# 浜岡原子力発電所 敷地の地質・地質構造（コメント回答） 補足説明資料

2022年3月18日

# 審査会合・現地調査におけるコメント一覧（未回答分）

1. H-8断層及びH-9断層の分布について（反射記録等を用いた検討）【コメントNo.89への回答】	3
2. 大深度ボーリング柱状図においてH断層系と関連があるように記載された深部の断層について【コメントNo.92への回答】	13
3. 36H01断層とH断層系の関係について【コメントNo.94への回答】	33
4. BF4地点の隆起速度について	37
5. 比木2地点及びBF1地点における古谷泥層の調査結果	40
6. 御前崎地域におけるMIS5eの泥層堆積環境の変遷の考察	62
7. BF4地点極近傍における笠名礫層相当露頭の詳細	73
I 既往コメント一覧	
II 参考文献一覧

測線位置図

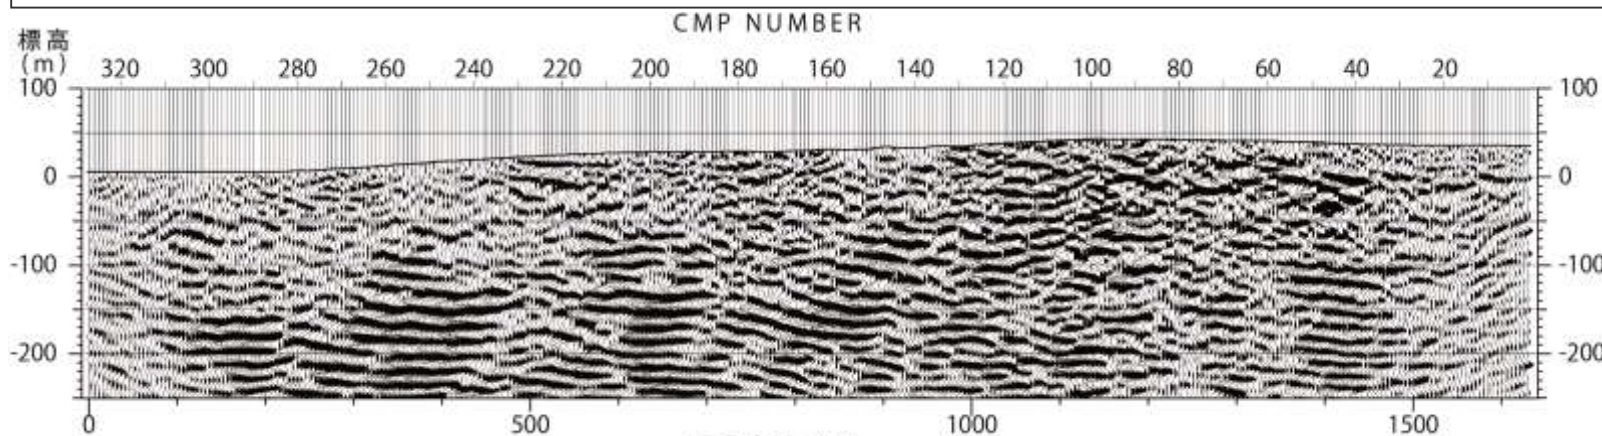
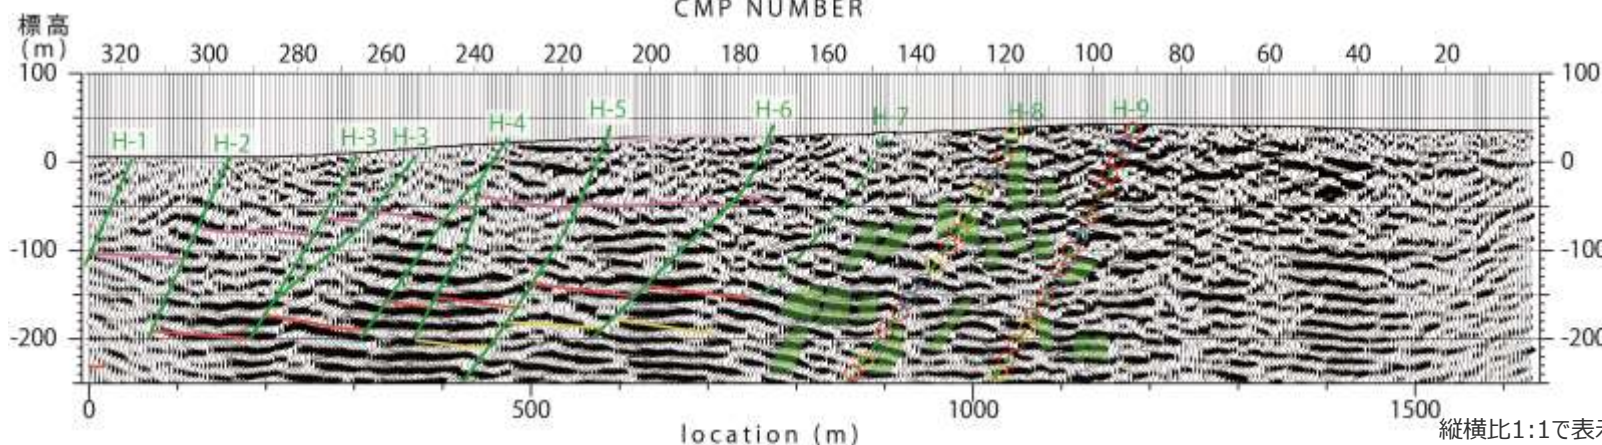
- H-8, H-9断層の平面分布について、反射記録におけるH断層系の解釈も含めて検討すること。

- 本測線のCMP80～170程度において、標高-250m程度以浅の反射面は比較的明瞭である。これら明瞭な反射面には、比較的整然と連続する反射面群が断続的に認められる。それら反射面群を地表付近から深部にかけて直線状に分断する「南傾斜の明瞭な不連続面」（反射面の消失、断裂及び顕著な屈曲のいずれかが直線状に連続すると解釈できるもの）が認められ、これらはH-8及びH-9断層であると考えられる。
- 本測線で推定されるH-8及びH-9断層も、150m程度の間隔で分布し、傾斜は60°程度である。
- それらの断層の水平断面(T.P.-13.5m)におけるH-8及びH-9断層のCMPは、それぞれ123付近、96付近にあたり、この地点付近を通過するようH-8及びH-9断層の平面分布を推定した。

# 大深度ボーリングNo.5孔の柱状図において、“地層混交帯”とされている 深部の断層の解釈（深度 420.30 ~ 423.56m）

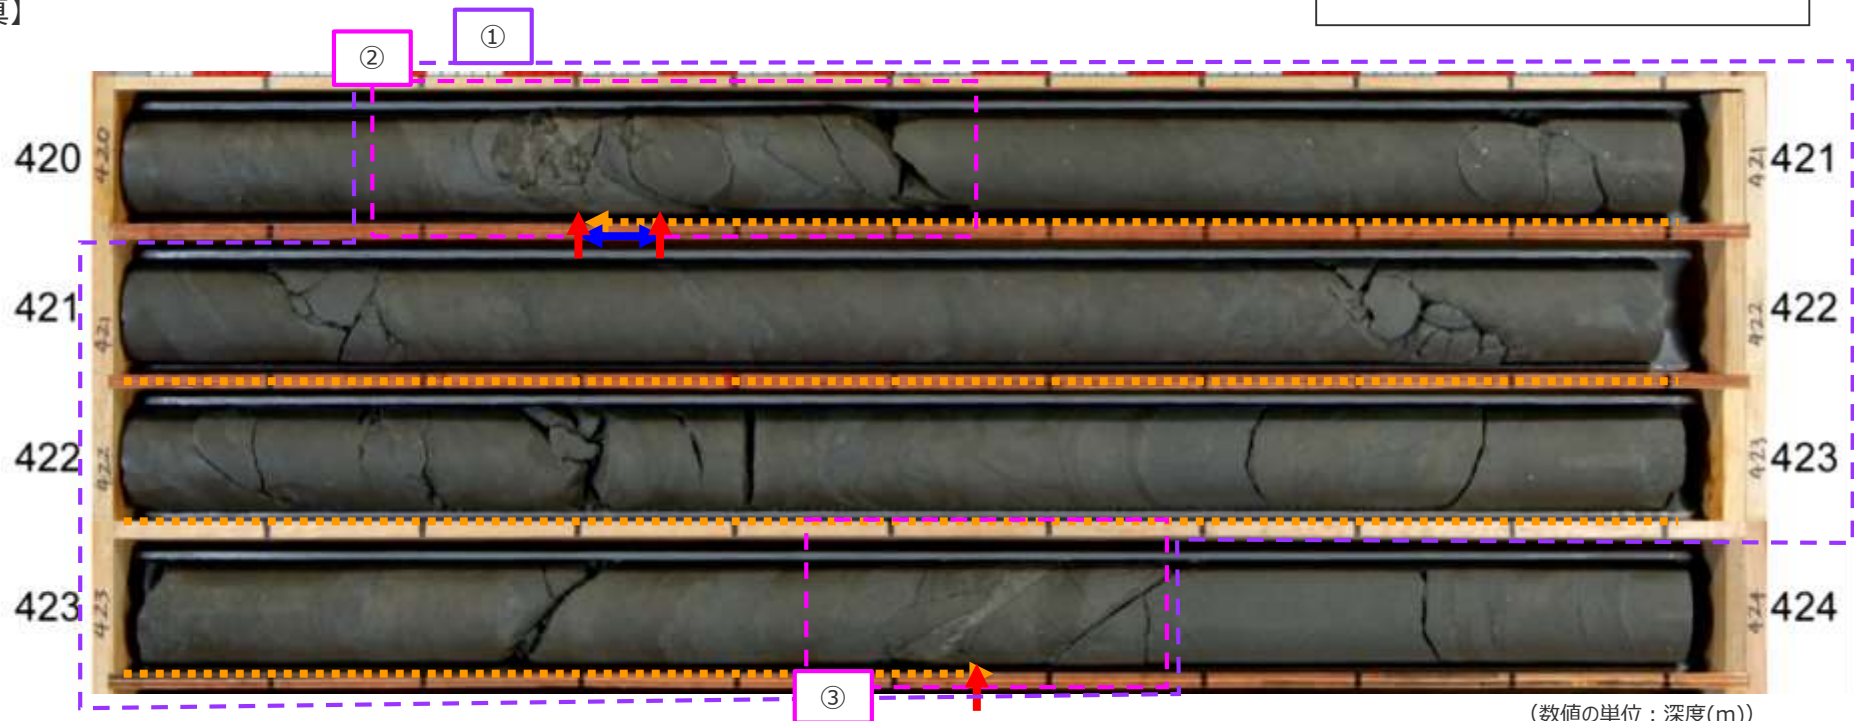
- 深部の断層がH断層系と同性状の断層ではないとする解釈について、一次データである柱状図の記載を、その後の解釈によって変更するのであれば、スケッチなどを用いた詳細な検討内容を示すこと。

- 420.30m~423.56mの区間を“地層混交帯”とし、上部の420.30m、下部の423.56mそれぞれに開離型断層としている。
- 以下、①地層混交帯部、②断層部（上側）、③断層部（下側）それぞれについて、詳細を確認する。

# 36H01断層とH断層系の関係について

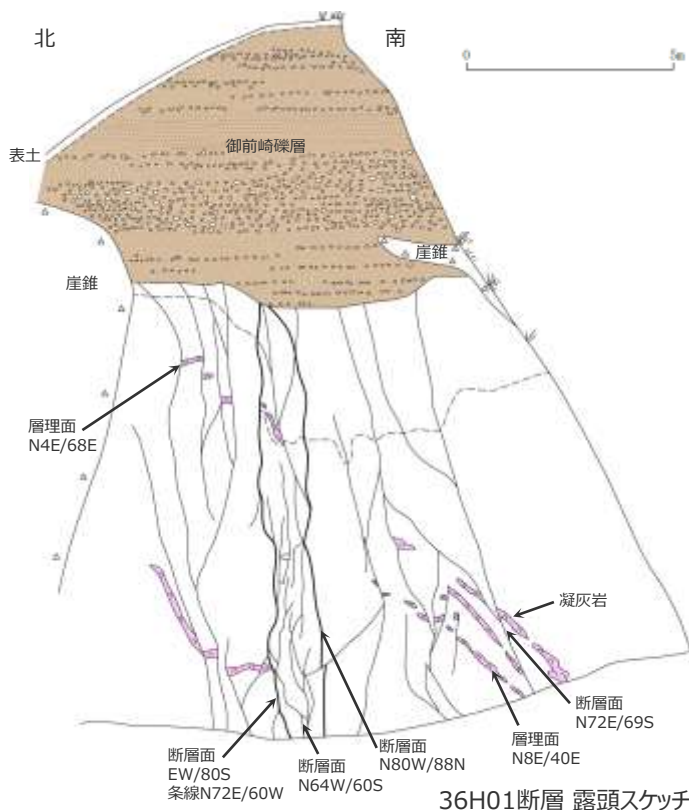
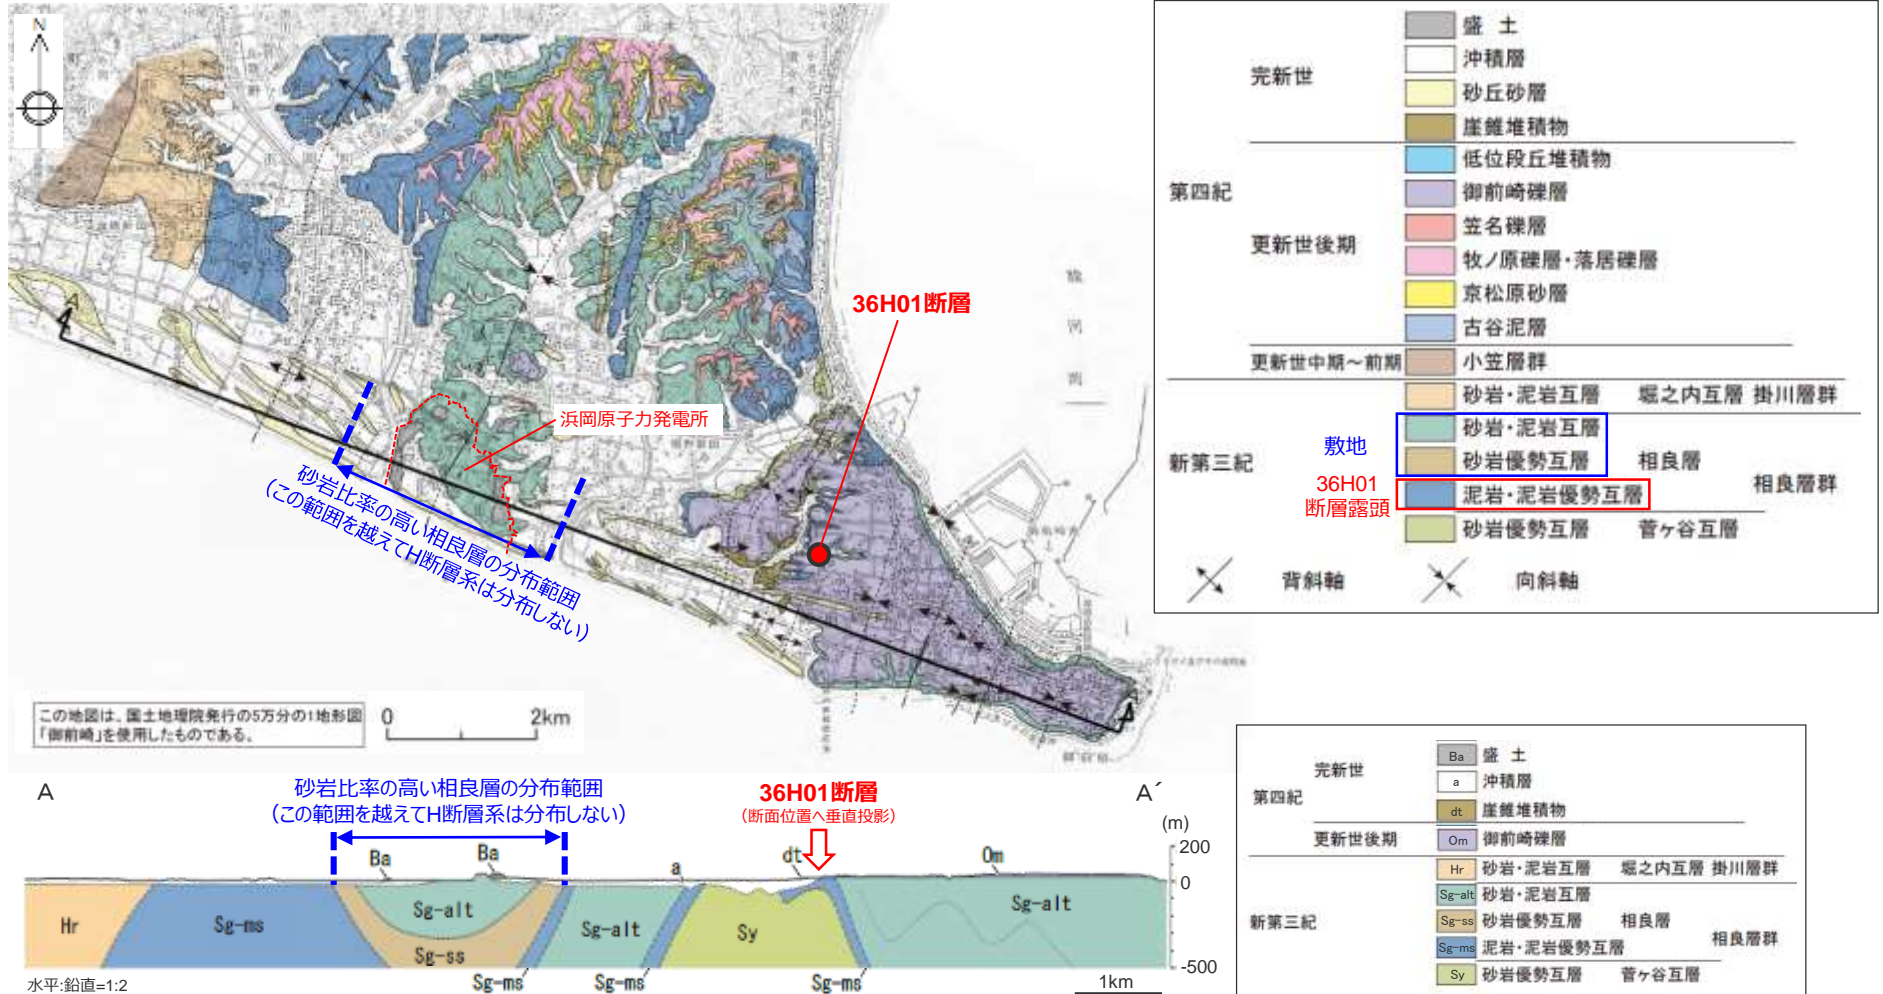
- 36H01断層はH断層系と同じ地質学的場で形成された、との新規規制基準適合性に係る4号炉設置変更許可申請書における記載について、同断層が今回示されたH断層系が分布しないとする地域に位置していることとの関係を説明すること。

- 36H01断層は、その性状から流動的な変形を生じるような未固結～半固結状態地盤において形成されたと考えられ、この点においてH断層系と類似している。
- しかし、36H01断層が認められるのは、敷地表層の砂岩泥岩互層及び敷地深部の砂岩比率の高い相良層（图中 砂岩優勢互層）よりもさらに下位の泥岩層であり、この層位関係を考慮すれば、断層形成時に流動的な変形を生じるような未固結～半固結状態にあった期間は、H断層系の母岩である砂岩泥岩互層と36H01断層の母岩である泥岩層では異なることから、H断層系と36H01断層の形成時期は異なり、両者は連続する断層ではないと考えられる。
